OGGETTO: Comune di Varallo Pombia (NO) – Ponticello sul Rio Rito in Via Della Pace. Valutazione delle condizioni statiche e di sicurezza del manufatto.

RELAZIONE TECNICA

FOTO 1

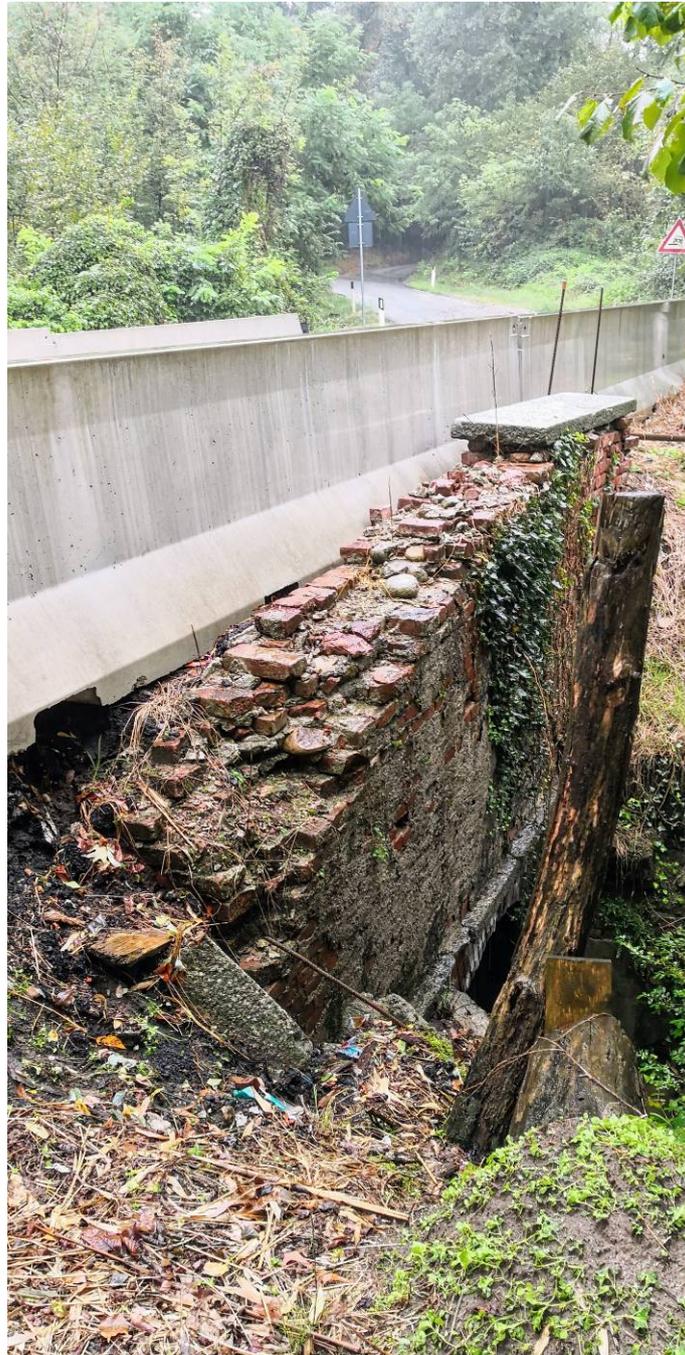
Già da tempo questi muri hanno dato segno di cedimento e si sono visibilmente inclinati verso l'esterno; della copertina in pietra sono rimasti solo alcuni elementi, in definitiva la loro funzione di delimitazione della sede stradale non è più affidabile e tanto meno quella di parapetto. [Foto 1]

La nostra valutazione delle condizioni di sicurezza statica del manufatto, tenuto conto di quanto sopra esposto, è quindi completamente negativa, per questo proponiamo la chiusura completa del ponte al transito dei veicoli, senza eccezioni per quelli di dimensioni inferiori.
